Сто пятьдесят пятая сессия

**Глобальные технические правила (гтп) № 9
(безопасность пешеходов)**

Предложение по разработке поправок к гтп № 9 (безопасность пешеходов)

Препровождено представителем Нидерландов*

"Рис. 6A

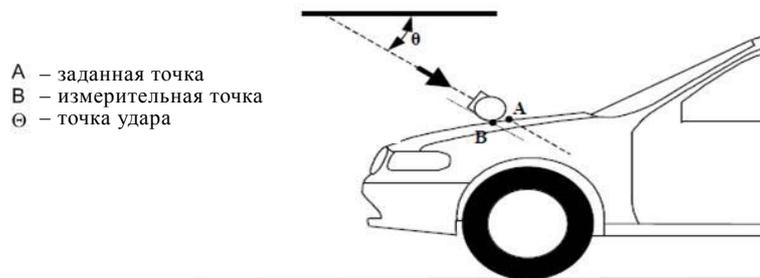
Рисунок 6 исключить.

Включить следующие новые рисунки 6A–6C:

Измерительная и заданная точки в вертикальной продольной плоскости, проходящей через центр ударного элемента (см. пункты 3.30 и 3.25)¹

- "3.25 **"Заданная точка"** означает точку пересечения проекции продольной оси модели головы с передней поверхностью транспортного средства (см. пункт А на рис. 6А)".

- "3.30 **Измерительная точка для испытания модели головы** – это точка, находящаяся в вертикальной продольной плоскости транспортного средства и совпадающая с центром ударного элемента. В данной плоскости это именно та точка, в которой номинально происходит первоначальный контакт ударного элемента с верхней частью капота (см. пункт В на рис. 6А и рис. 6В). Первая точка контакта может отличаться от измерительной точки в зависимости от геометрической формы верхней части капота".

Рис. 6B

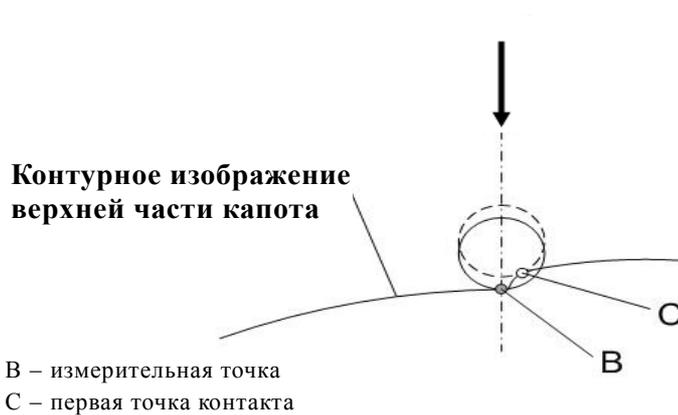
Измерительная и первая точка контакта (см. пункты 3.30 и 3.19)²
(схематическое изображение передней части)

¹ *Примечание:* с учетом пространственных геометрических характеристик верхней части капота первая точка контакта C в большинстве случаев не находится в той же вертикальной продольной или поперечной плоскости, что и измерительная точка B.

- "3.19 **"Первая точка удара контакта** означает точку на транспортном средстве, где происходит первоначальный контакт испытательного ударного элемента. Близость этой точки к заданной точке зависит как от угла, под которым происходит движение испытательного ударного элемента, так и от контура поверхности транспортного средства (см. пункт С В на рис. 6В и рис. 6С)".

"Рис. 11

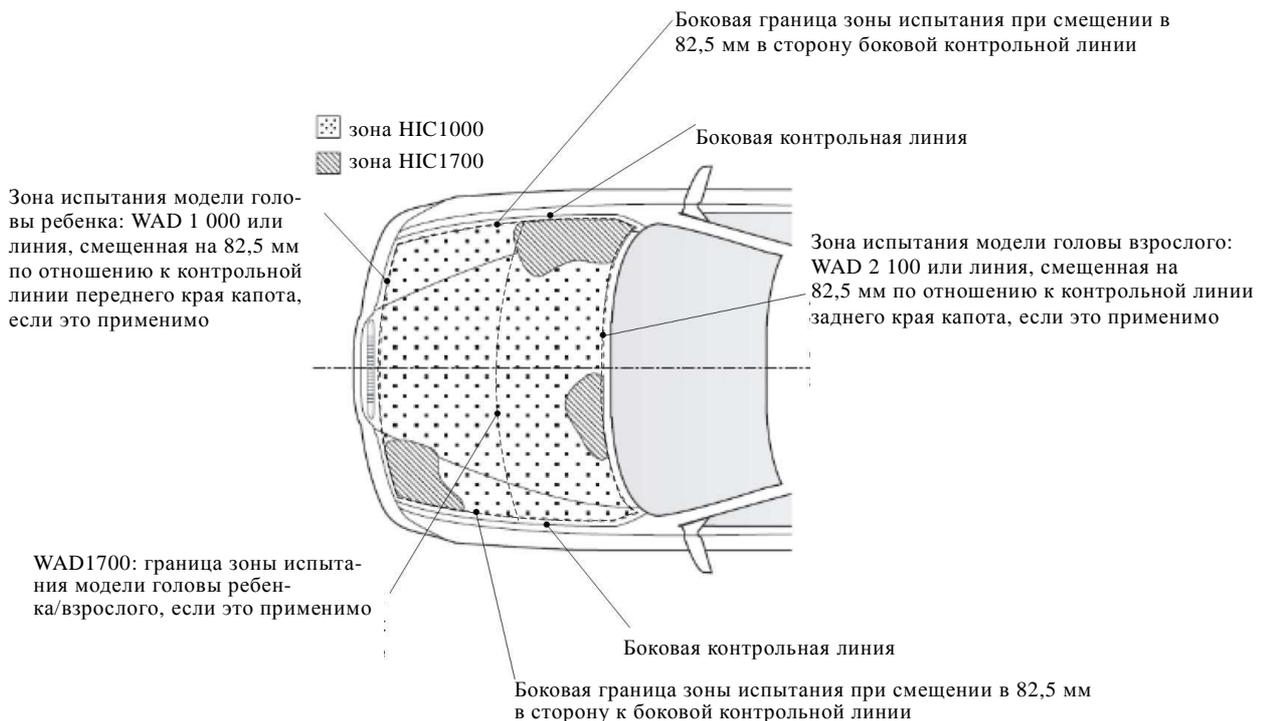
Рис. 11 (прежний) исключить.

Включить следующий новый рис. 11:

Пример маркировки зоны НИС1000 и зоны НИС1700

"5.2.4.1 Изготовитель определяет **зону испытания зоны наверху верхней части** капота, в которых величина НИС не должна превышать 1 000 (зона НИС1000) или 1 700 (зона НИС1700) (см. рис. 11)".
